**DECRETO DEL SEGRETARIO GENERALE
DELL'AUTORITA' DI BACINO INTERREGIONALE DEL FIUME TRONTO
N. 13 DEL 08.09.2008**

OGGETTO: Piano stralcio di bacino per l'Assetto Idrogeologico del fiume Tronto (PAI). Art. 17 delle NTA: modifica della perimetrazione e del livello di pericolosità idraulica di aree poste all'interno dell'agglomerato industriale di Ascoli Piceno/Maltignano in Comune di Ascoli Piceno.

Proponente: ditte SI.MA.CO. Srl e Stipa Srl di Ascoli Piceno.

Allegato A: Modifica della perimetrazione e della pericolosità, ai sensi dell'art. 17 delle N.T.A. del Piano stralcio di bacino per l'Assetto Idrogeologico del fiume Tronto (PAI), di un'area a rischio idrogeologico in Comune di Ascoli Piceno – Agglomerato industriale Piceno Consind (AP), "Carta del dissesto e delle aree esondabili": Tav. 10/15 (scala 1:10.000).

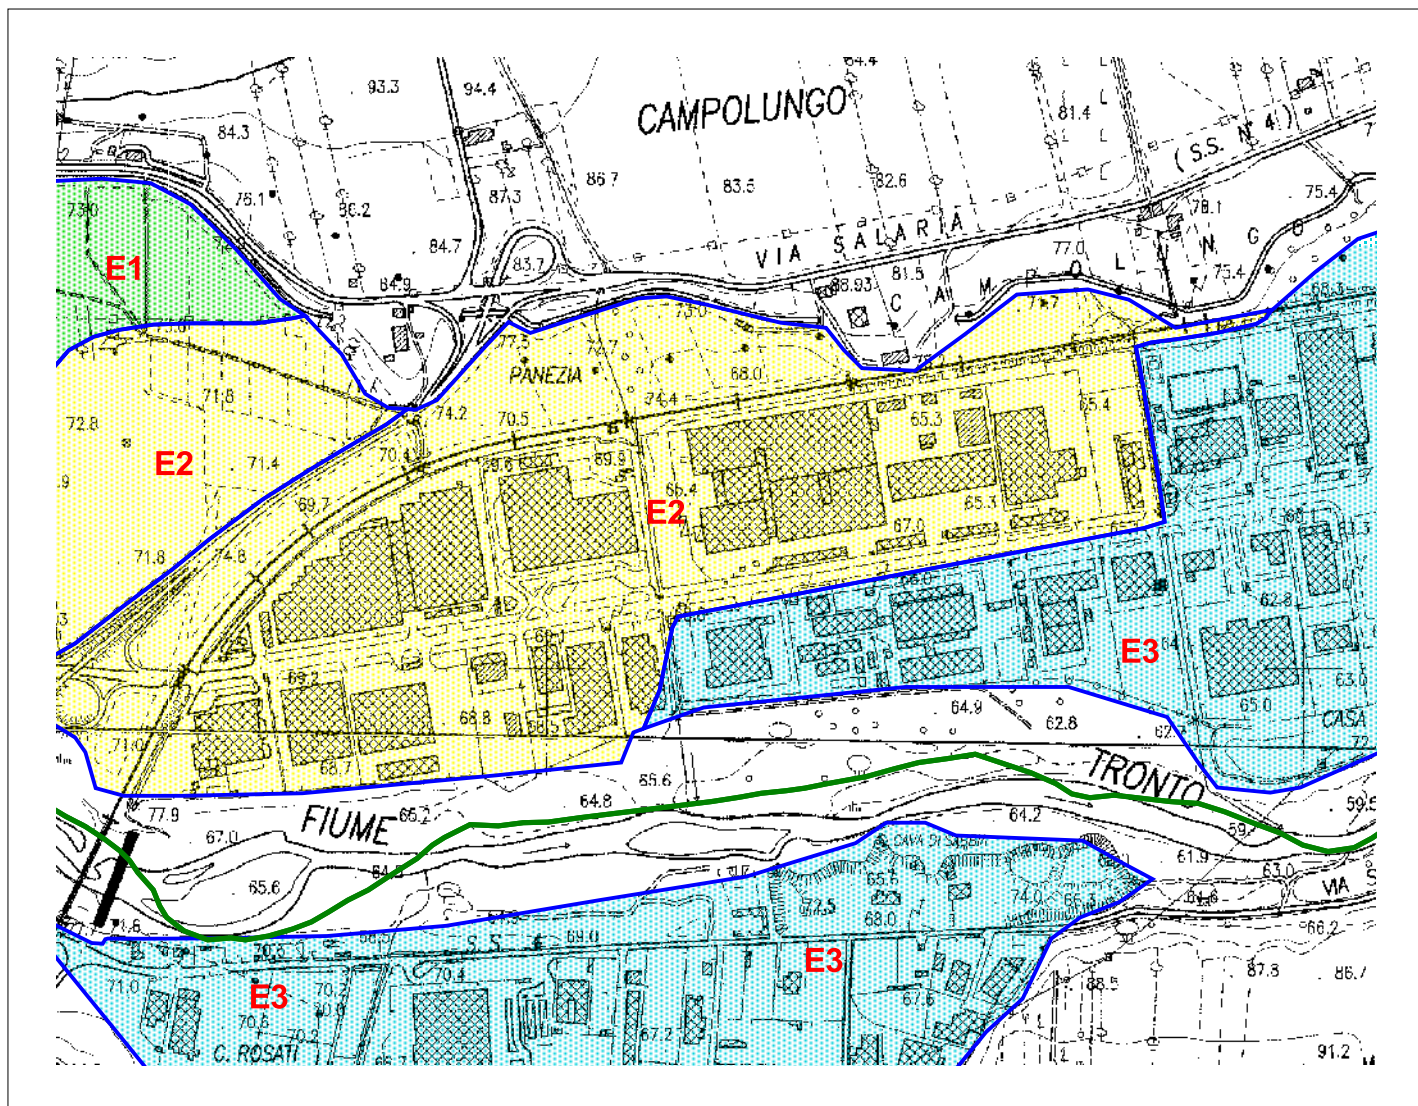
1. **Di accogliere** l'istanza delle ditte SI.MA.CO. Srl e Stipa Srl volta alla modifica del perimetro e dei livelli di pericolosità dell'area in dissesto idraulico posta in sponda sinistra del fiume Tronto, a valle del ponte ferroviario della tratta Ascoli – Porto d'Ascoli, ubicata nel Comune di Ascoli Piceno compresa all'interno dell'agglomerato industriale del Piceno Consind, individuata nella Tav. 10/15 del Piano Stralcio di bacino per l'Assetto Idrogeologico del fiume Tronto (PAI) approvato con Delibera Amministrativa del Consiglio Regionale della Regione Marche n. 81 del 29.01.2008;

2. **Di individuare e classificare**, come da **allegato A** che forma parte integrante e sostanziale del presente decreto, la perimetrazione definitiva risultante dalla ripermimetrazione e riclassificazione dell'area di cui al precedente punto 1. ;

1. **Di accogliere** l'istanza delle ditte SI.MA.CO. Srl e Stipa Srl di Ascoli Piceno, volta alla modifica della perimetrazione e del livello della pericolosità idraulica di alcune aree in dissesto idraulico poste in sponda sinistra del fiume Tronto, a valle del ponte ferroviario tratta Ascoli-Porto d'Ascoli, ubicate nell'agglomerato industriale in Comune di Ascoli Piceno – individuate nella Tav. 10/15 del Piano stralcio di bacino per l'Assetto Idrogeologico del fiume Tronto (PAI), approvato con Delibera Amministrativa del Consiglio Regionale della Regione Marche n. 81 del 28.01.2008;
2. **Di individuare e classificare**, come da **allegato A** che forma parte integrante e sostanziale del presente decreto, la perimetrazione definitiva risultante dalla riperimetrazione e riclassificazione dell'area di cui al precedente punto 1;
